**Avis de la Mission Régionale d'Autorité environnementale  
de Nouvelle-Aquitaine relatif à  
un projet de parc photovoltaïque au sol de 14,5 ha  
à Eyliac, dans la commune de Bassillac-et-Auberoche (24)**

n°MRAe 2023APNA20

dossier P-2023-13610

Plan de masse du projet photovoltaïque (source : étude d'impact page 41)

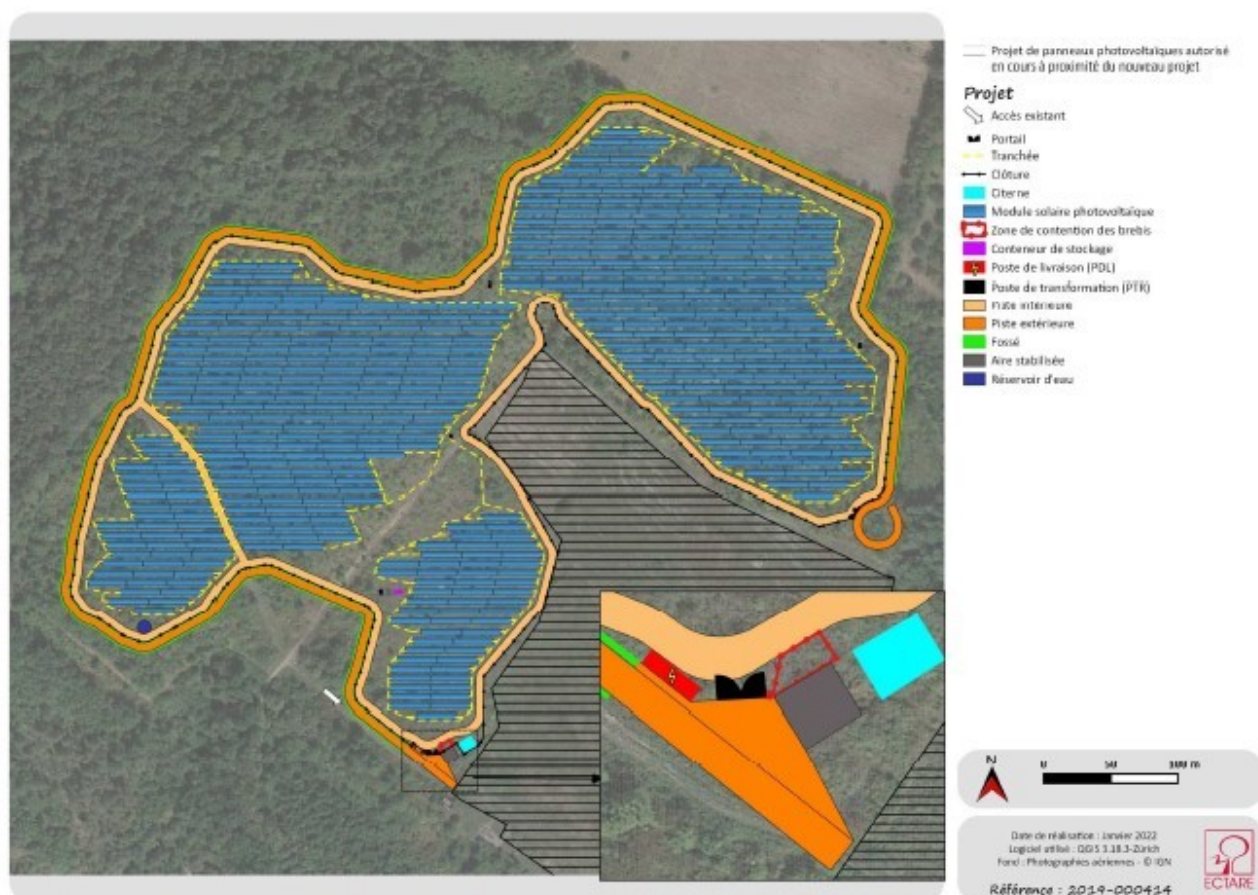
Départemental d'Incendie et de Secours (SDIS). Au titre des obligations légales de débroussaillage (OLD) des opérations de débroussaillage seront mises en place dans un rayon de 50 m autour de l'emprise clôturée du projet. Sur plan, les installations ne semblent par contre pas respecter les distances de recul (inter-face non boisée de 15 mètres) préconisées dans le cadre des dispositions spécifiques aux parcs photovoltaïques (voir notamment le plan page 424 de l'étude d'impact ainsi que le plan de masse qui ne font pas apparaître cet aménagement, seule apparaît la piste externe dont l'emprise est inférieure à 15 mètres, or cette bande est indispensable pour la gestion du risque incendie de forêt.)

**Compte tenu de la proximité immédiate de la forêt et du facteur élevé de risque incendie, la MRAe estime qu'une validation des modalités de prévention et de gestion du risque incendie est**

**nécessaire, notamment concernant le respect des obligations légales de débroussaillage et des distances de reculs des installations vis-à-vis des boisements, telles que mentionnées dans le document spécifique établi par les services de l'État et le SDIS en Dordogne<sup>7</sup>.**

Impact du projet sur les zones humides (source : étude d'impact page 293)

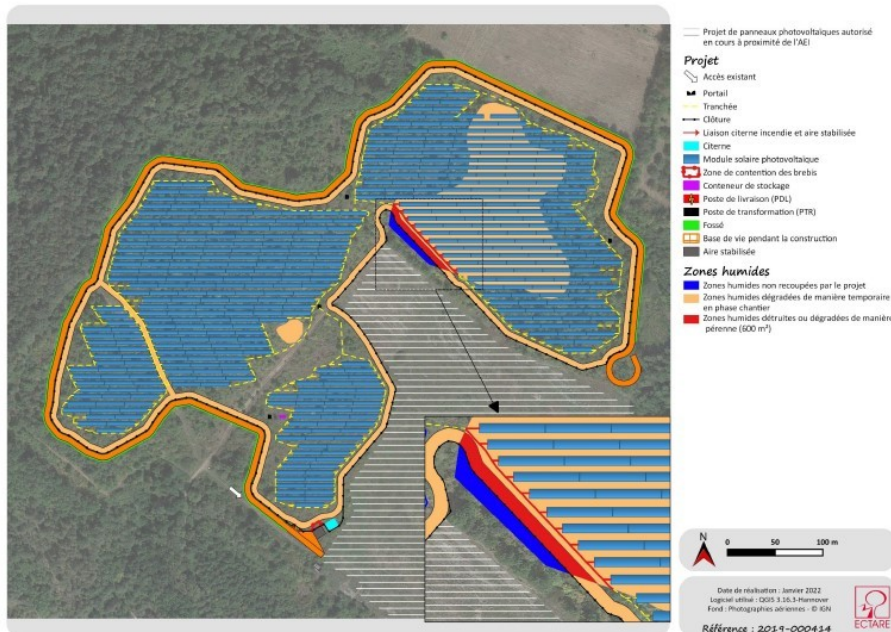
La MRAe recommande de préciser la méthode d'identification des zones humides. Il semble que seuls les secteurs confirmés par le diagnostic pédologique aient été retenus, alors qu'un seul des critères (pédologique ou floristique) suffit pour les identifier.

Mesures d'évitement (source : étude d'impact page 266)

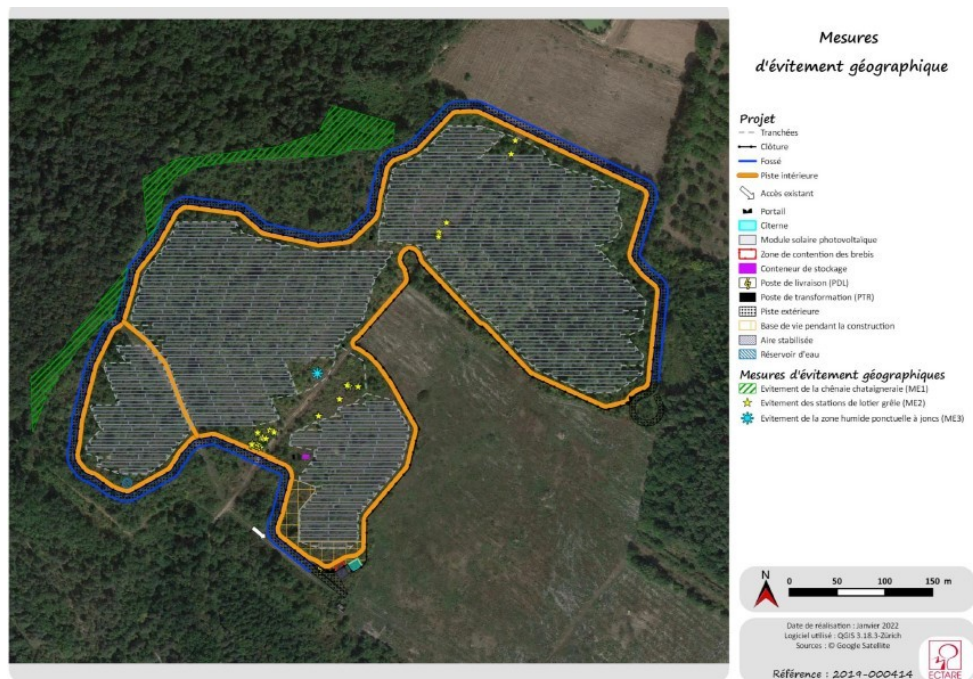
**La MRAe estime que les zones humides recouvertes par les panneaux seront potentiellement impactées par des modifications d'ensoleillement et/ou d'infiltration. Elle considère que l'analyse devrait prendre en compte les altérations potentielles de fonctionnement des zones humides dues au projet dans son ensemble, y compris celles dues à la couverture par les panneaux. Il convient donc de proposer une compensation en suivant le guide de la méthode nationale d'évaluation des fonctions des zones humides.<sup>8</sup>**
